Informe Final: LM-PI-AT-115-2018

**Fiscalización contrato de la Red Vial Nacional de Lastre:  
Ruta Nacional 163 (Zona 2-4 Nicoya)  
Licitación:2017LA-000003-0006000001**

Preparado por:  
**Unidad de Auditoría Técnica  
LanammeUCR**

## INFORME FINAL DE AUDITORÍA TÉCNICA EXTERNA

Fotografía 30. Cabezal de salida CA-2 construido para paso de alcantarilla de 90 cm de diámetro paralelo al existente. No cuenta con protección contra erosión.

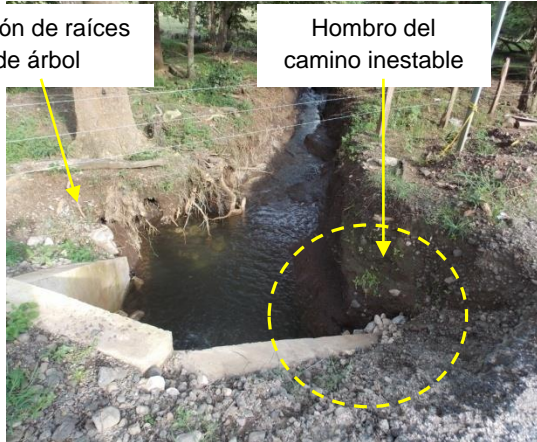
- **Cabezal de salida:** se construyó un cabezal de salida tipo CA-2 para la tubería nueva de 0,90 m de diámetro como se observa en la Fotografía 32. Los aletones de este cabezal muestran socavación incipiente en su fundación debido a la erosión provocada por la escorrentía pluvial. Además, debido a la forma triangular del aletón y su colocación sesgada respecto al camino, se ha generado una zona de inestabilidad para el hombro del camino como se señala en la Fotografía 31 y Fotografía 32.

Figura 4. Resultados de emisión de polvo para el Tramo 1.

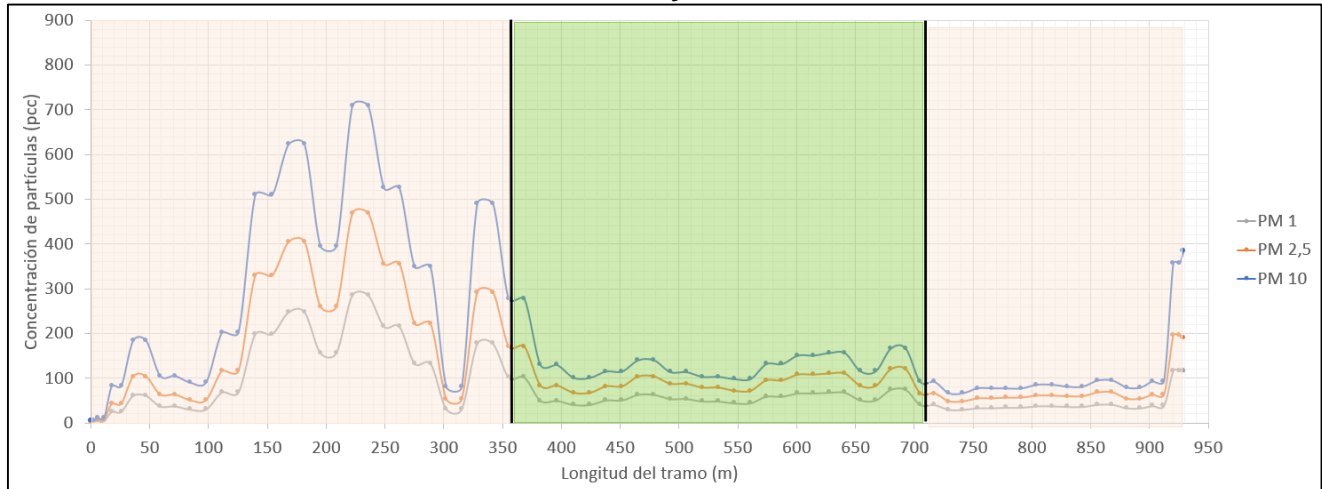
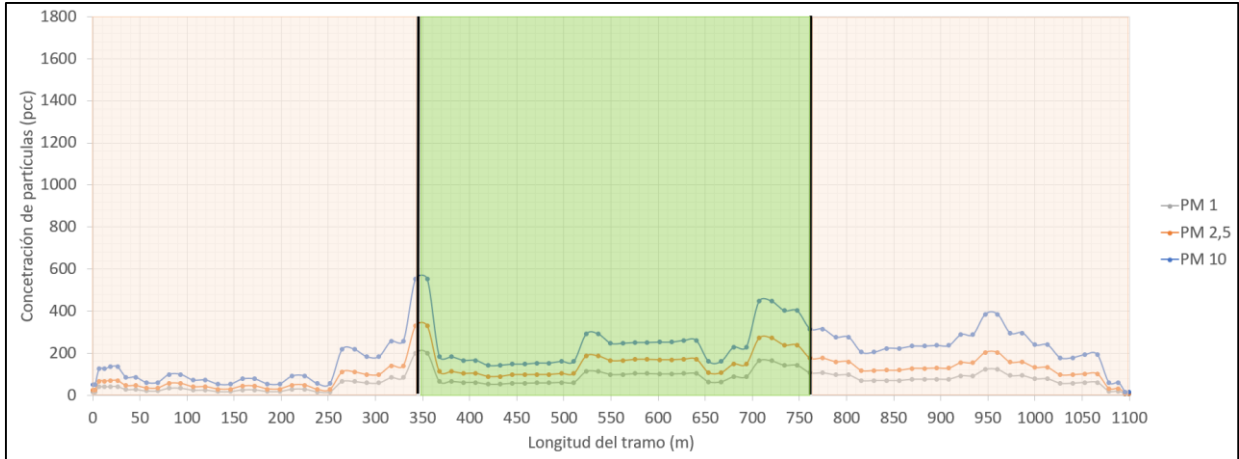
El tramo de grava previo (color rosa) genera hasta 700pcc de polvo PM10. La sección mejorada (color verde) reduce la generación de PM10 hasta 335pcc. El tramo final (color rosa) cuenta con una carpeta asfáltica con PM10 menor a 100pcc. Fecha: 7 setiembre de 2018. Fuente: UAT-LanammeUCR.

Figura 5. Resultados de emisión de polvo para el Tramo 10.

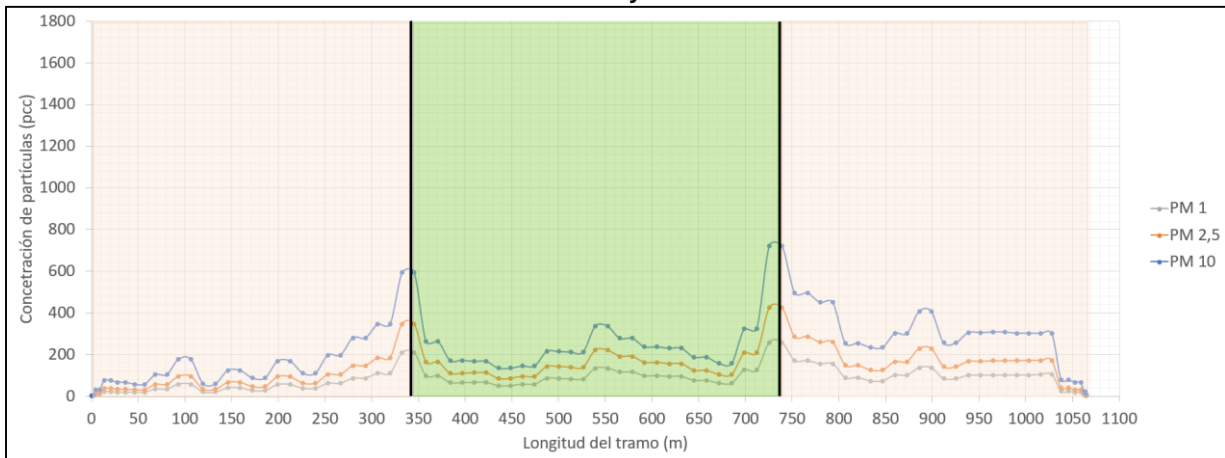
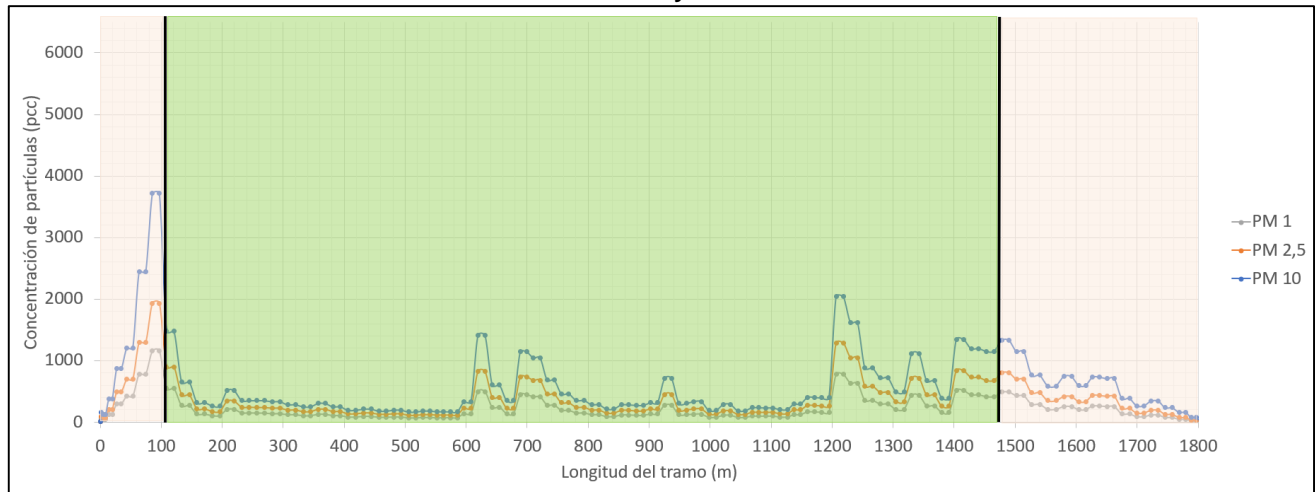
El tramo previo de grava (color rosa) genera valores de PM10 menores 200 pcc. En la sección mejorada (color verde) se elevan un poco los valores de PM10 hasta máximos cercanos a 400pcc. En el tramo posterior de grava se mantiene una generación de PM10 con máximos cercanos a 400pcc. Fecha: 7 setiembre de 2018. Fuente: UAT-LanammeUCR

Figura 6. Resultados de emisión de polvo para el Tramo 17.

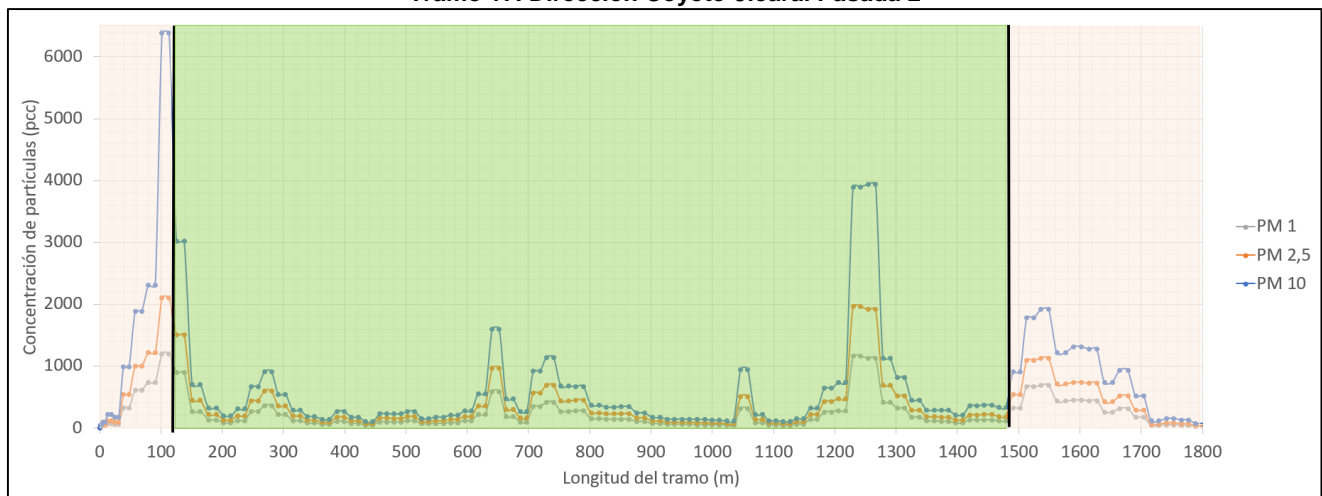
El tramo previo de grava (color rosa) genera valores de PM10 en ascenso hasta un máximo de 6000pcc. En la sección mejorada (color verde) se nota variabilidad, pero se notan varios picos cuyo máximo es de 4000pcc. En el tramo posterior de grava se presenta un máximo de 2000pcc. Fecha: 6 setiembre de 2018. Fuente: UAT-LanammeUCR

Fotografía 36. Algunos huecos pequeños donde se marcan las huellas del tránsito vehicular sobre el material de secado colocado sobre el sello asfáltico.

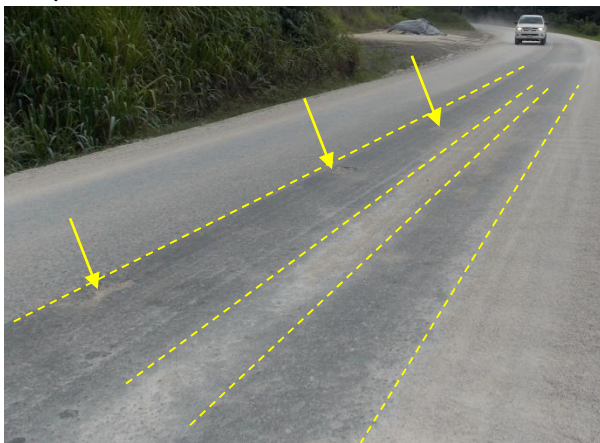
2. **Abrasión del tránsito vehicular:** cada vez que un vehículo transita por el camino, el contacto de sus llantas produce esfuerzos de corte que generan abrasión de la superficie. Si además, existe una delgada capa de agregado fino (material de secado) entre las llantas y el sello asfáltico, la abrasión es mayor. En términos coloquiales, el material de secado se convierte en una “lija” que provoca mayor deterioro de la superficie ante el contacto de las llantas de los vehículos. Esto se observó en los tramos de subbase mejorados con cemento y sello de cura de la RN.163, donde no se retiró el exceso de material de secado de la superficie. En la Fotografía 36 y Fotografía 37 se muestra que existe mayor deterioro de la superficie en las huellas marcadas por el tránsito vehicular, que en el resto del área de la calzada.

Figura 11. Empresas involucradas en el control de calidad del proyecto de atención de la ruta nacional 163. Fuente: SIGEPRO, 2018

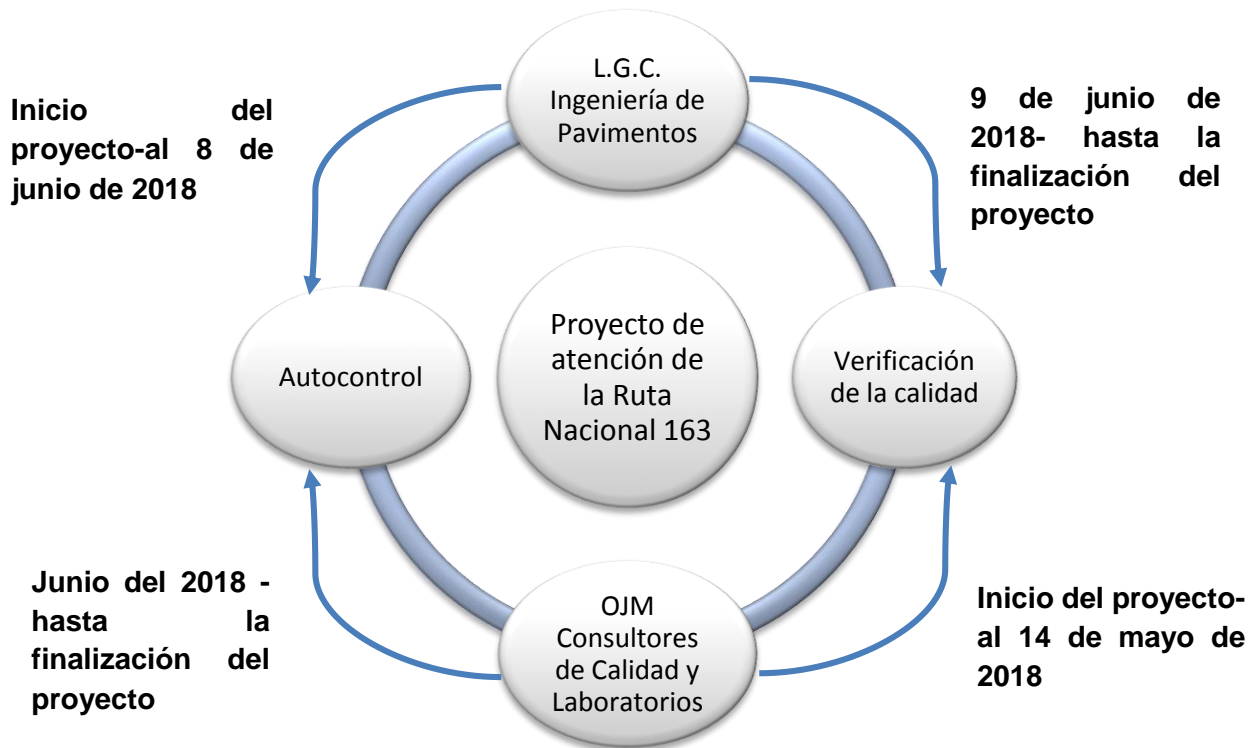
Apartir de la condición anterior, se identificó un potencial conflicto de interés en la ejecución de las actividades de ambas empresas de autocontrol y verificación de calidad del proyecto.
